Věc: Modernizace železničního uzlu Pardubice

Vysvětlení/ změna/ doplnění zadávací dokumentace č. 9
ve smyslu § 98 a § 99 zákona č. 134/2016 Sb., o zadávání veřejných zakázek, ve znění
pozdějších předpisů (dále jen „ZZVZ“)

SO 02-36-72, napojení přípojek DS 2.1; DS 2.2; DS 2.7

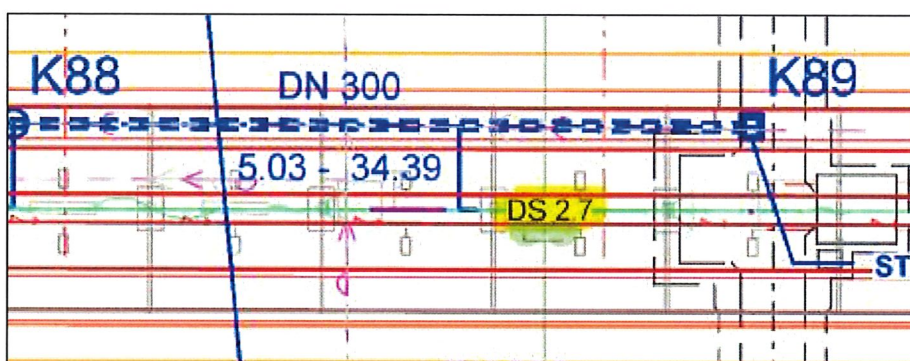
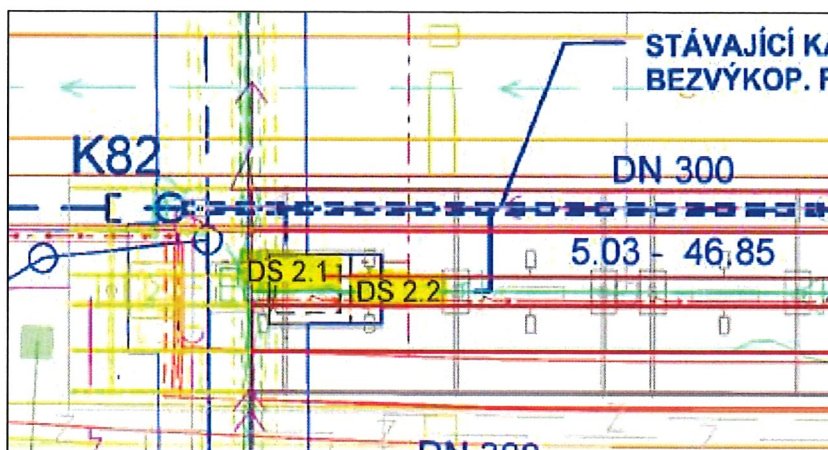
- Vzhledem k velké hloubce stávající kanalizace 4,6-5,5 m a následnému sedání zásypu by bylo lepší napojit přípojky přímo do šachet i za cenu prodloužení přípojky.
- V případě, že nebude použit bod a) tak se ptáme, do které položky ocenit napojení přípojek.

Byla přidána nová položka č. 16, následující položky byly přečíslovány.

899901	2019_OTSKP	PŘEPOJENÍ PŘÍPOJEK
--------	------------	--------------------
